# CONCOURS D'ARCHITECTURE PLURIDISCIPLINAIRE

## ADDENDA # 1

# IMM-15721

**BIBLIOTHÈQUE ET ESPACE CULTUREL  
AHUNTSIC-CARTIERVILLE – MONTRÉAL-NORD**

# Mesures minimales des marges

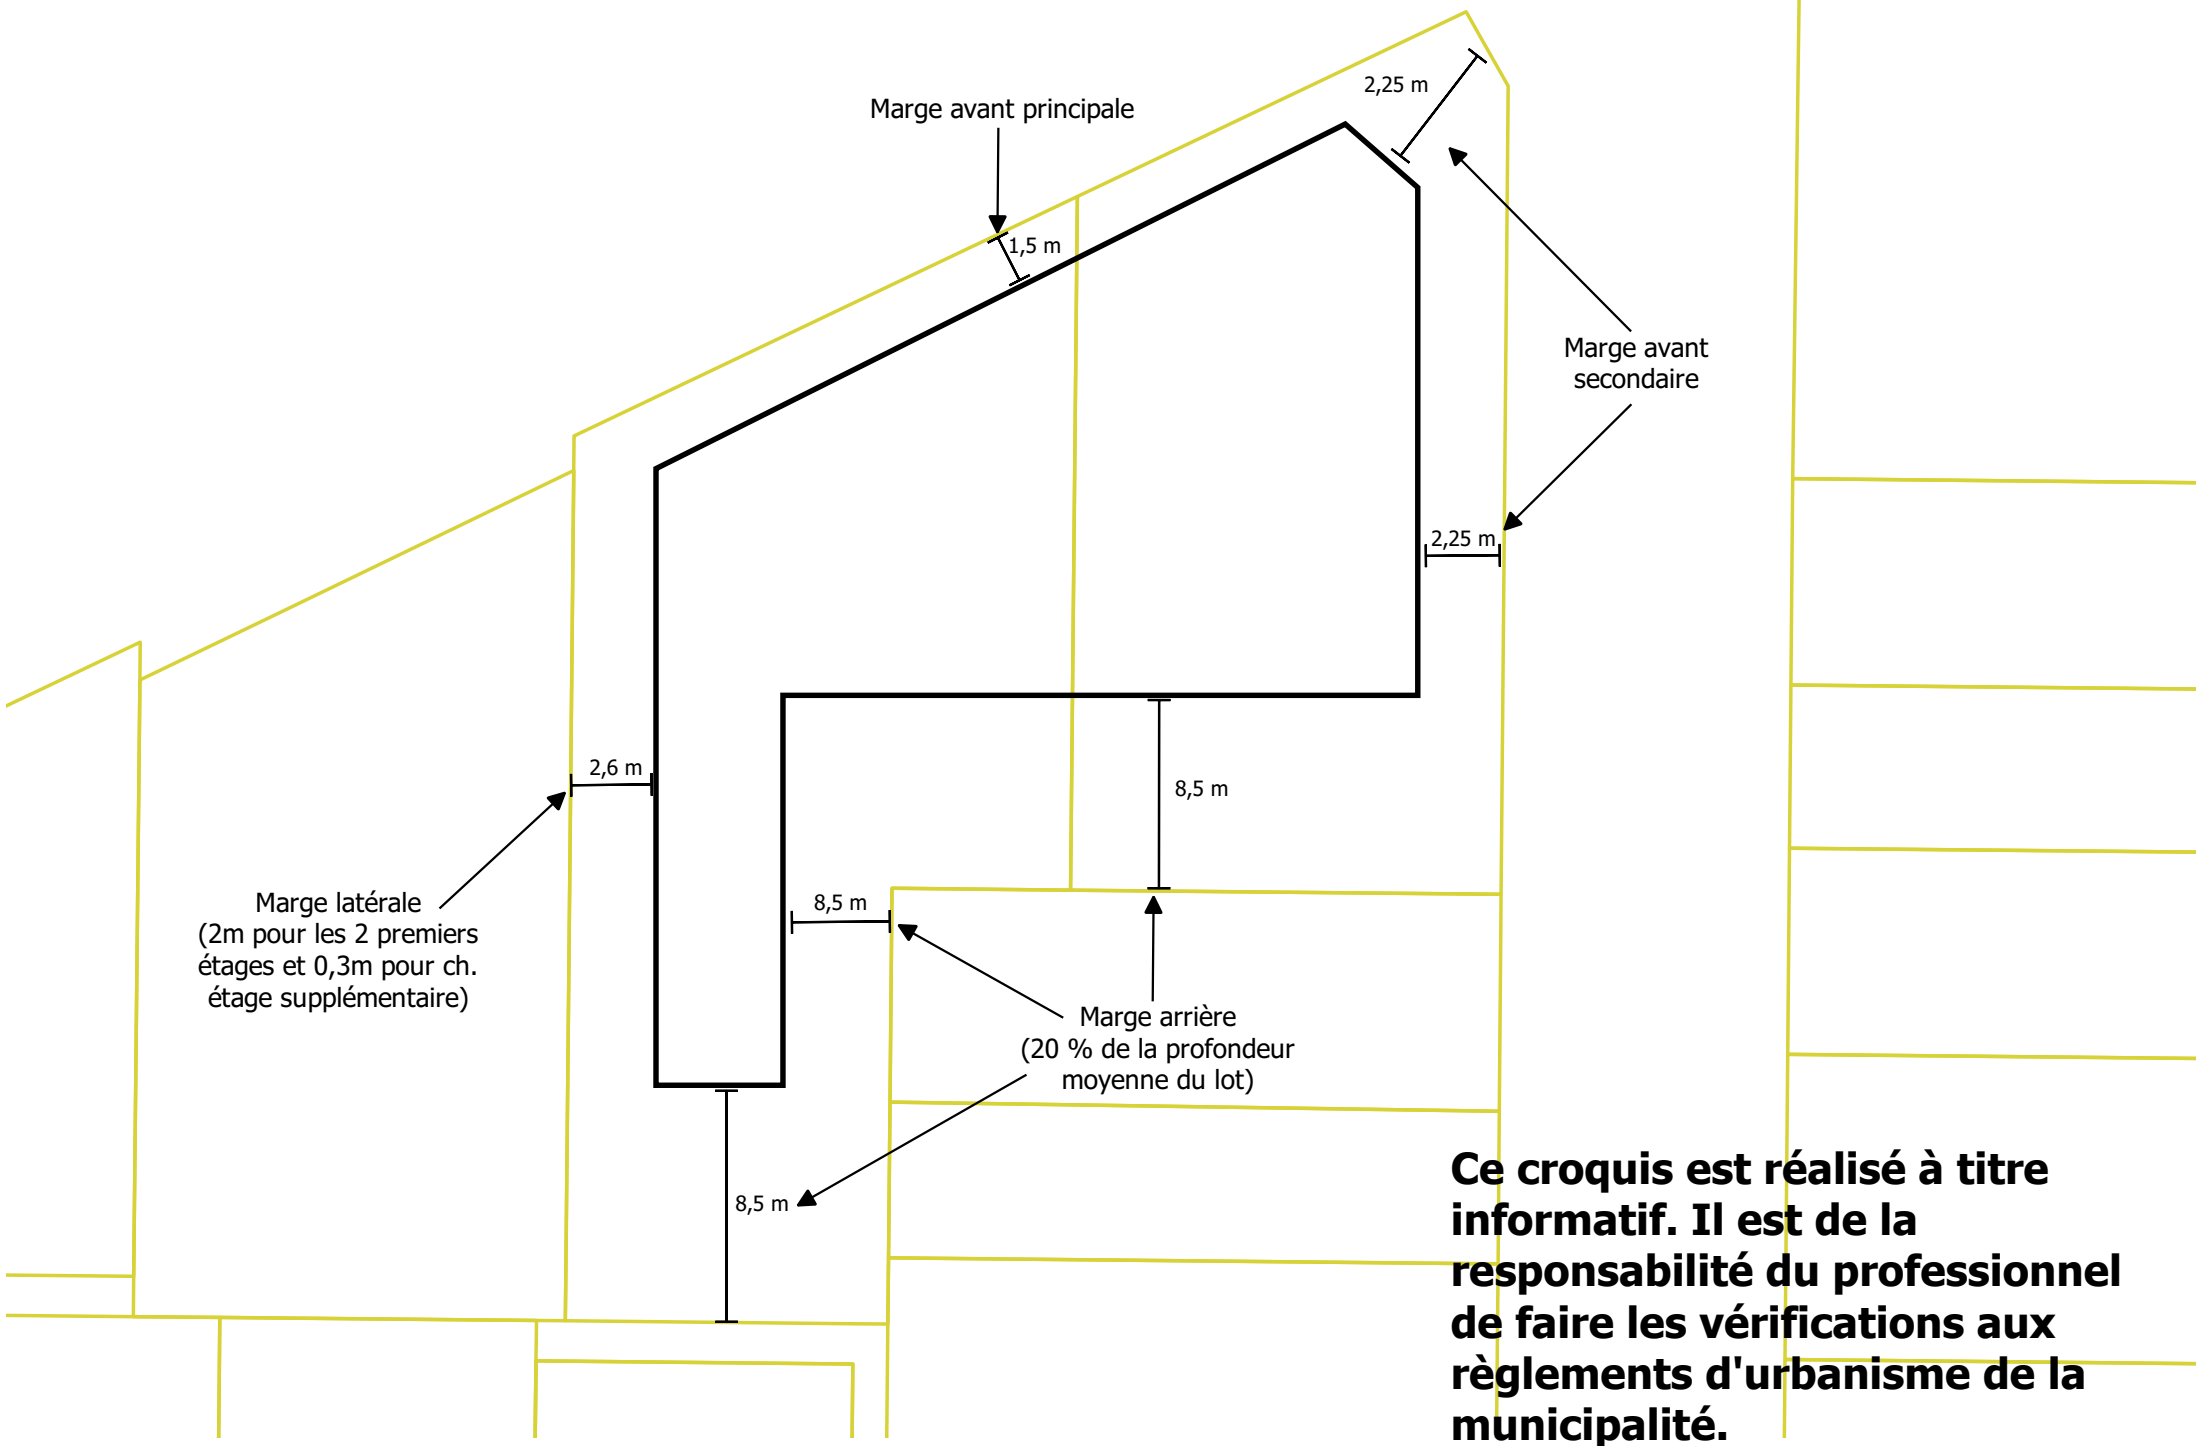
*En référence à l'ANNEXE PA1 PLAN DU SITE (EXTRAIT : Programme fonctionnel et technique – Vol. 2, par Les Architectes FABG, 2020-09-08) du Programme de concours,*

*on trouve à l'arrière du site trois cotes de 8,5 m ayant des longueurs différentes. Pouvez-vous confirmer si les cotes sont exactes?*

*Sur ce même plan, la mention «Marge arrière (20 % de la profondeur moyenne du lot)». Est-ce que le calcul dont il est question a été effectué dans le calcul des marges indiquées ou devons-nous appliquer ce calcul nous-mêmes?*

Les marges arrière indiquées sont bien de 8,5 mètres malgré des longueurs différentes et elles sont données à titre informatif. Ces marges sont théoriques et issues d'un calcul que la Ville a effectué. Comme il manquait certains éléments graphiques et informatifs à l'ANNEXE PA1, une révision du Plan du site est annexée au présent addenda. Tel qu'il est indiqué, le Lauréat demeurera responsable de démontrer à la Ville que sa proposition respecte la réglementation municipale.
